RESOLUCIÓN No.

POR MEDIO DE LA CUAL SE OTORGA UN PERMISO DE VERTIMIENTOS Y SE ADOPTAN OTRAS DETERMINACIONES

1. Que mediante Auto **AU-04946-2023** del 18 de diciembre del año 2023, La Corporación **DIO INICIO A UNA SOLICITUD DE PERMISO DE VERTIMIENTOS**, solicitado por el señor **SEBASTIAN TORO BOTERO**, identificado con cédula de ciudadanía número 1.053.786.105, en calidad de arrendatario, para el sistema de tratamiento y disposición final de **AGUAS RESIDUALES DOMÉSTICAS –ARD**, a generarse en el restaurante “**LA CURVA DEL GORDO**” proveniente de unidades sanitarias, lavamanos y cocina, en beneficio del predio identificado con folio de matrícula Inmobiliaria No. 020-77590, ubicado en la vereda La Mosquita del municipio de Guarne-Antioquia.

Imagen 2: Esquema general del STARD.

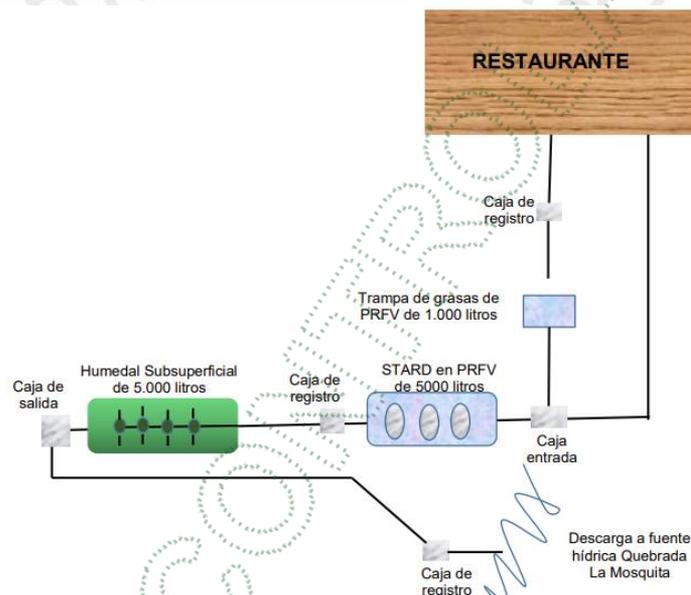
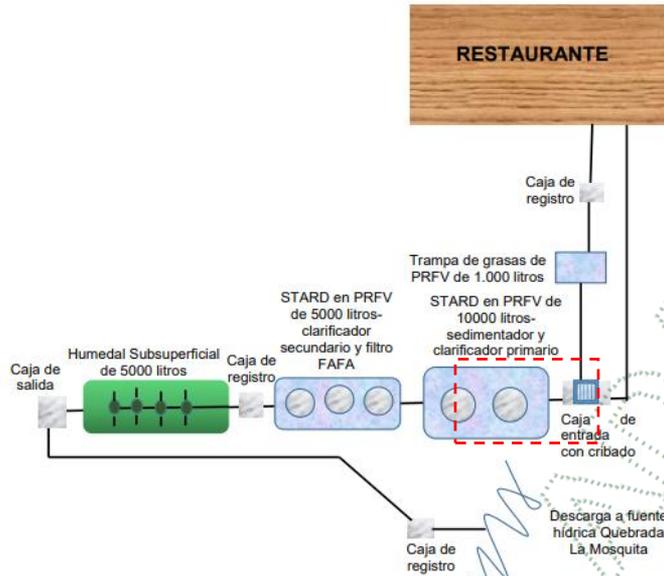
Inicialmente, el STARD contaba con trampa de grasas, cajas de entrada registro y salida, tanque séptico de tres compartimentos, humedal subsuperficial y la descarga a la fuente, como se muestra en la siguiente mesa:

No obstante, por medio del radicado CE-10586-2024 se informa que la caracterización de las ARD realizada arrojó como resultado que los parámetros DBO y DQO no están dando cumplimiento a los límites máximos permisibles por lo que se propone la implementación de una unidad adicional, consistente en un tanque de 10 m³ conformado por dos compartimentos que actuará como sedimentador y clarificador primario.

Esquema del STARD

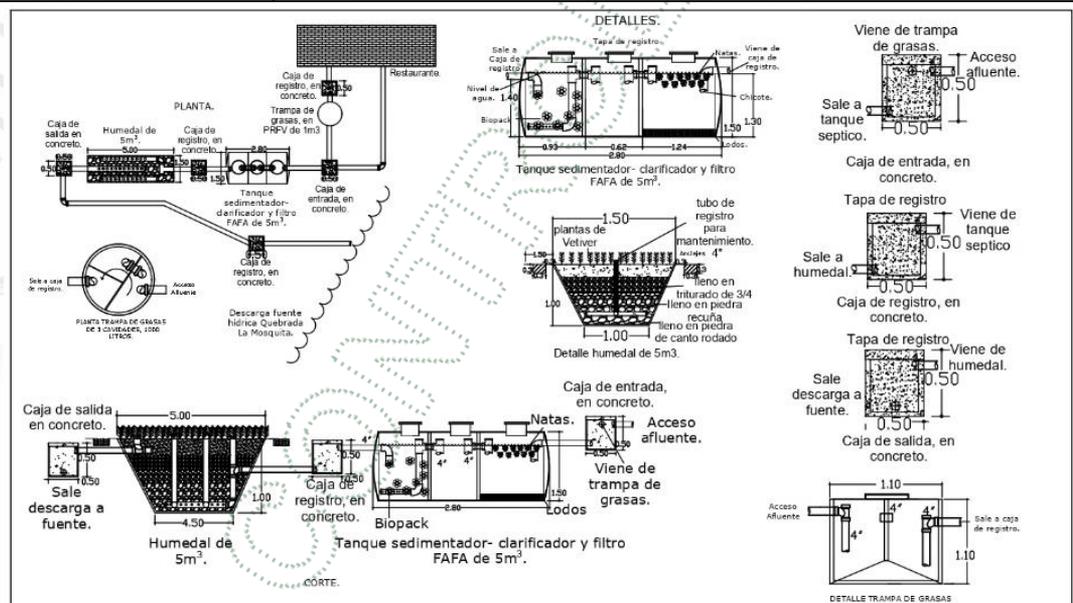
Revisión del STARD frente al RAS:

Trampa de grasas: artículo 49 Resolución 799/2021	Observación
Las trampas de grasa deben localizarse lo más cerca posible de la fuente de agua residual con grasas (generalmente la cocina), y aguas arriba del tanque séptico o de cualquier otra unidad que requiera este dispositivo, para prevenir problemas de obstrucción, adherencias, acumulaciones en las unidades de tratamiento y malos olores.	Cumple , ya que se ubican en la salida de la cocina, a menos de 3 metros del punto de generación de ARd.

1. El volumen de la trampa de grasa se calculará para un periodo de retención mínimo de 2,5 minutos.	Cumple , se toma un tiempo de retención hidráulico de 25 minutos, superior al mínimo establecido, para garantizar la flotación de las grasas.

2. La relación largo-ancho del área superficial de la trampa de grasa deberá estar comprendida entre 1:1 a 3:1, dependiendo de su geometría.	No aplica , se implementó una trampa de grasas prefabricada de volumen cónico con 3 compartimentos.

Tanque séptico: artículo 50 Resolución 799/2021			Observación												
1. El tiempo de retención hidráulica debe estar entre 12 a 24 horas.			Cumple , se seleccionó un TRH de 15 horas.												
2. Para tanques sépticos rectangulares, la relación entre el largo-ancho será como mínimo de 2:1 y como máximo de 5:1. Cuando se utilicen otras formas geométricas; deberá justificarse el diseño hidráulico correspondiente.			No aplica , tanque séptico prefabricado con geometría cónica.												
3. El tanque séptico deberá constar como mínimo de dos cámaras; el volumen de la primera cámara deberá ser igual a 2/3 del total del volumen.			Cumple , se cuenta con dos tanques en PRFV con capacidad de 10 m ³ y 5 m ³ conformado por sedimentador y clarificador primario, y clarificador secundario y filtro anaerobio de flujo ascendente FAFA.												
4. La profundidad útil debe estar entre los valores mínimos y máximos dados en la Tabla 25. Profundidad útil de acuerdo con el volumen útil obtenido.			Cumple , la altura útil es de 1,40 m y la altura total es de 1,50 m.

Volumen útil (m ³)	Profundidad útil mínima (m)	Profundidad útil máxima (m)	Hasta 6	1,2	2,2	De 6 a 10	1,5	2,5	Más de 10	1,8	2,8	
Volumen útil (m ³)	Profundidad útil mínima (m)	Profundidad útil máxima (m)													
Hasta 6	1,2	2,2													
De 6 a 10	1,5	2,5													
Más de 10	1,8	2,8													
5. Se debe diseñar de tal manera que se facilite su inspección y mantenimiento.			Cumple , ya que el sistema ya está instalado un sitio de fácil acceso y con geometría que facilita su mantenimiento.												
6. Se debe contar con un dispositivo para la evacuación de gases.			Cumple												
7. Debe ubicarse aguas abajo de cualquier pozo o manantial destinado al abastecimiento de agua para consumo humano.			Cumple , no se ubica cerca a fuentes hídricas o al sistema de abastecimiento del predio.												
Parágrafo 1°. Cuando los tanques sépticos sean utilizados en sistemas individuales de saneamiento, deberán ir acompañados de una trampa de grasas al inicio del tren de tratamiento y un filtro anaeróbico. En caso de ser necesario se deberá implementar un sistema de tratamiento complementario.			Cumple , se cuenta con una trampa de grasas.												
Parágrafo 2°. Para el caso de tanques sépticos prefabricados, estos deben estar fabricados a partir de materiales con propiedades de resistencia química, de acuerdo con lo establecido en la Resolución 501 del 2017 o aquella que la modifique o sustituya. Así mismo deben tomarse precauciones cuando el nivel freático sea alto, para evitar que el tanque pueda flotar o ser desplazado cuando esté vacío.			Cumple , sistema prefabricado en poliéster reforzado con fibra de vidrio (PRFV).												
FAFA: artículo 175 Resolución 330/2017			Observación												
Los FAFA se construyen como una cámara anexa al final del pozo séptico o como una cámara independiente			Cumple , toda vez que el FAFA está instalado en serie al sistema séptico (cámaras independientes).												
El lecho filtrante podrá estar constituido por un lecho en grava, con un volumen de 0.02 a 0.04m ³ , por cada 0.1 m ³ /día de aguas residuales domésticas que se van a tratar; también será posible emplear material filtrante plástico, utilizando la mitad del volumen anterior.			Cumple , dado que se cuenta con un FAFA con volumen total 1,87 m ³ , por lo que se tiene volumen suficiente para cumplir los 0,02 m ³ por cada 0,1 m ³ /día, que, a partir del caudal de diseño (4.21 m ³ /día) da un volumen de material filtrante de 0.84 m ³ , menor al volumen final del FAFA.

Teniendo en cuenta que la revisión del sistema inicialmente concluyó que daba cumplimiento a los criterios establecidos en el RAS (2017 y 2021), es de considerar que la unidad adicional propuesta como mejora para el sistema complementa el tren de tratamiento buscando garantizar que las ARD descargadas cumplan con los límites máximos permisibles.
